Allegato "A" alla Deliberazione della Giunta Regionale n. \_\_\_\_\_ in data \_\_\_\_\_ relativa all'approvazione della **VARIANTE** al PRGC vigente del Comune di Montiglio Monferrato (AT)

Elenco modificazioni introdotte "ex officio" ai sensi dell'11° comma dell'art.15 della LR 56/77 e smi.

Area Stazione di Montiglio

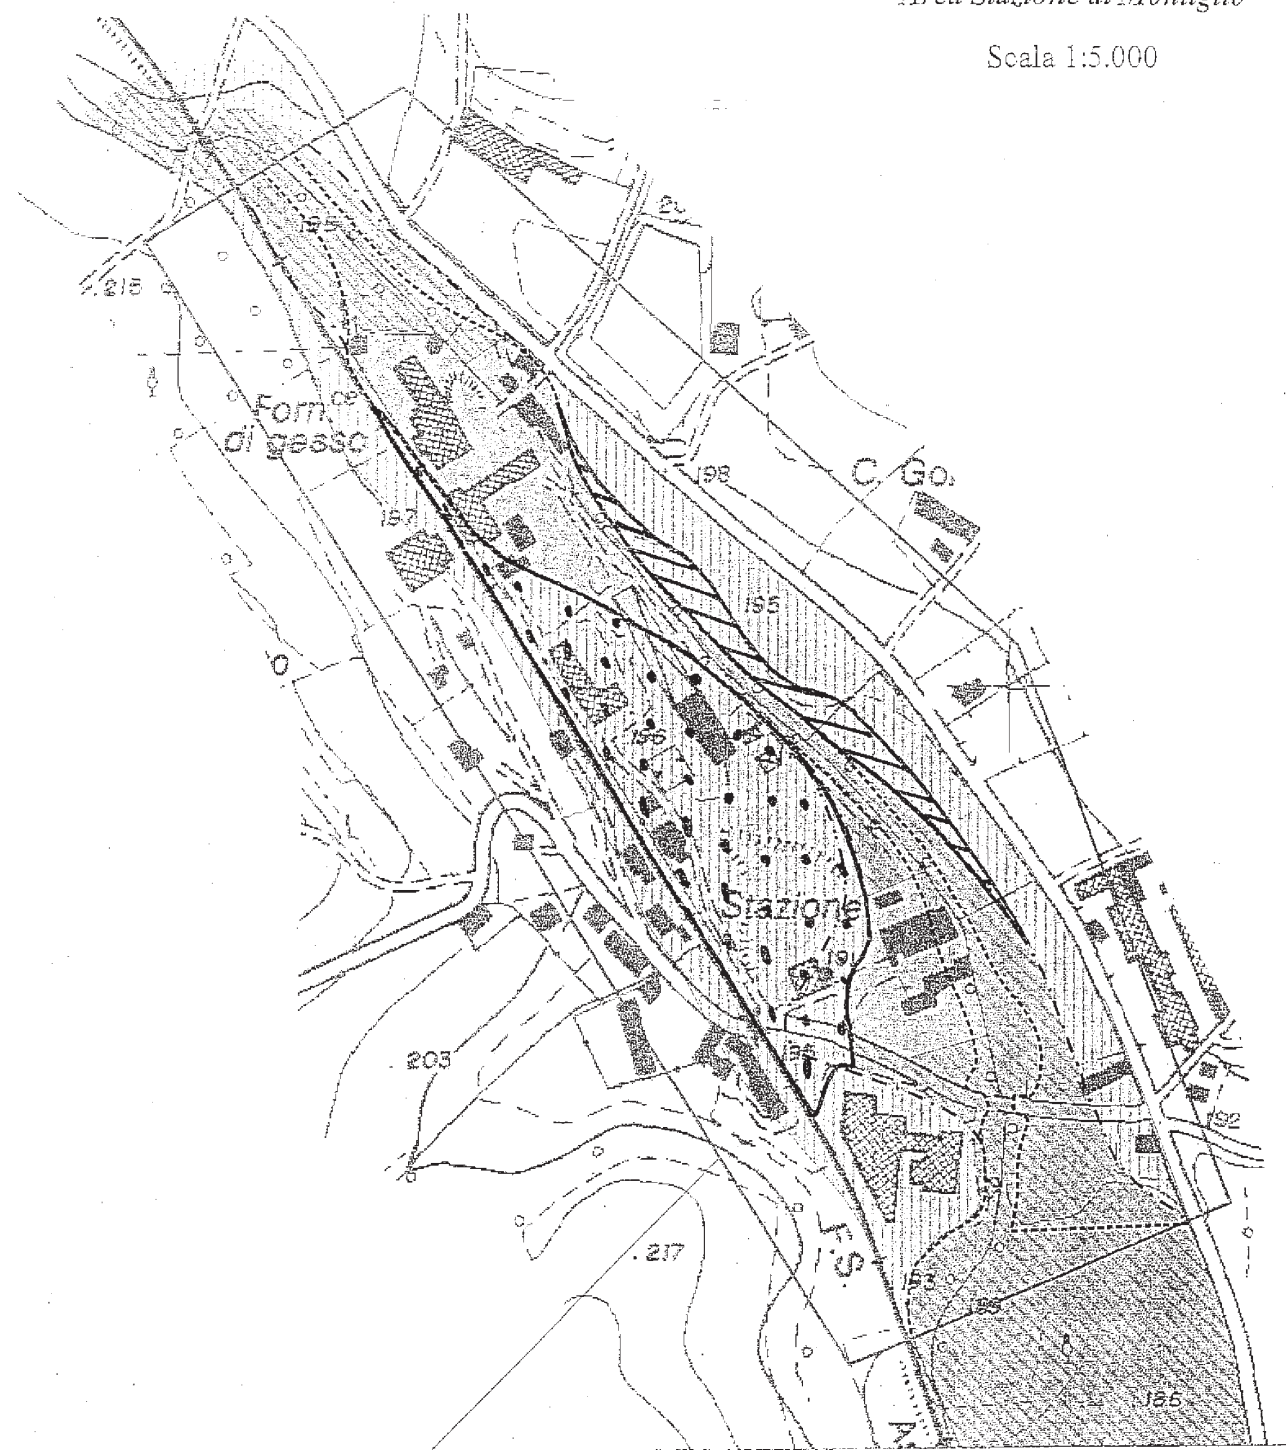
Aree Eb da inserire in classe IIIb

Aree Eb da inserire in classe IIIa2

Area Mulino di Rinco

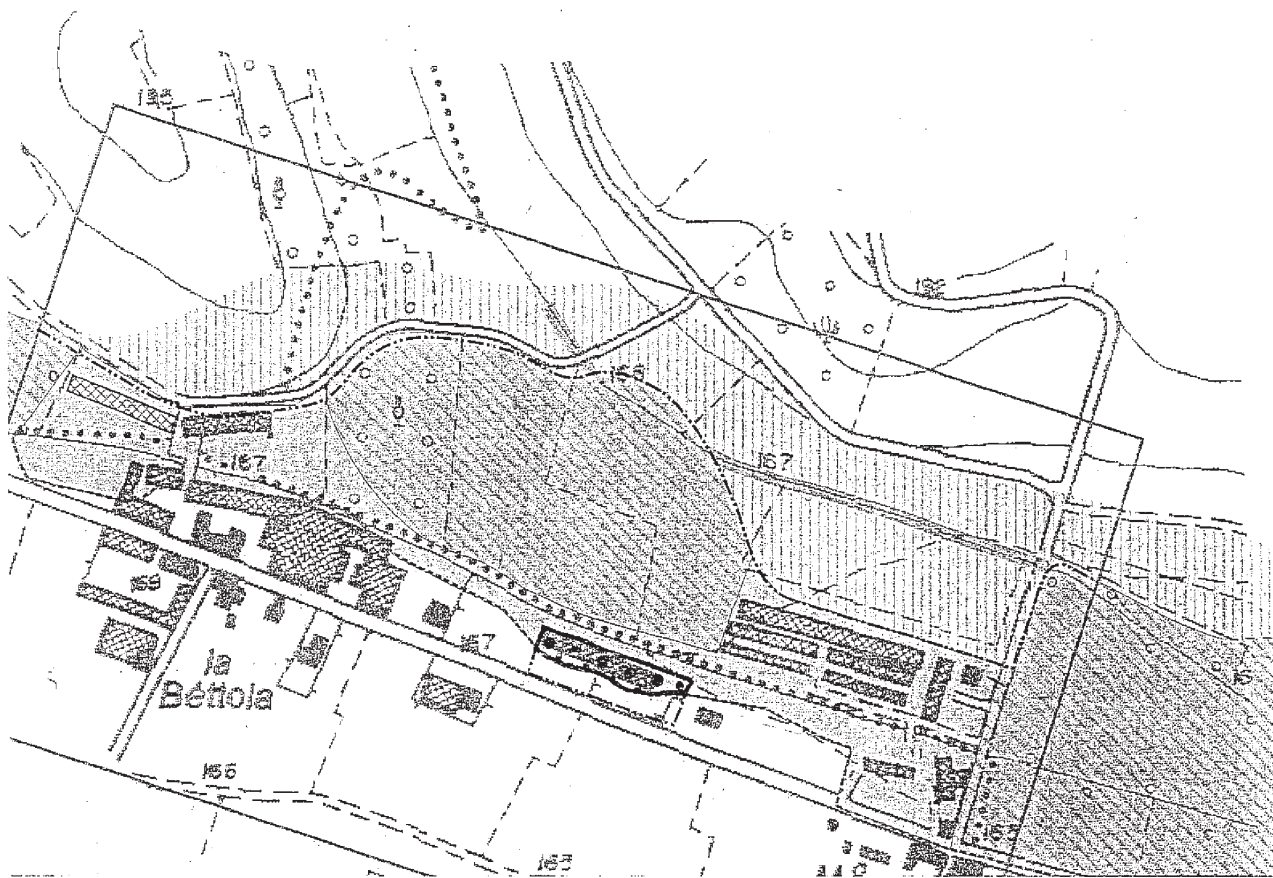
Arce Eb da inserire in classe IIIb
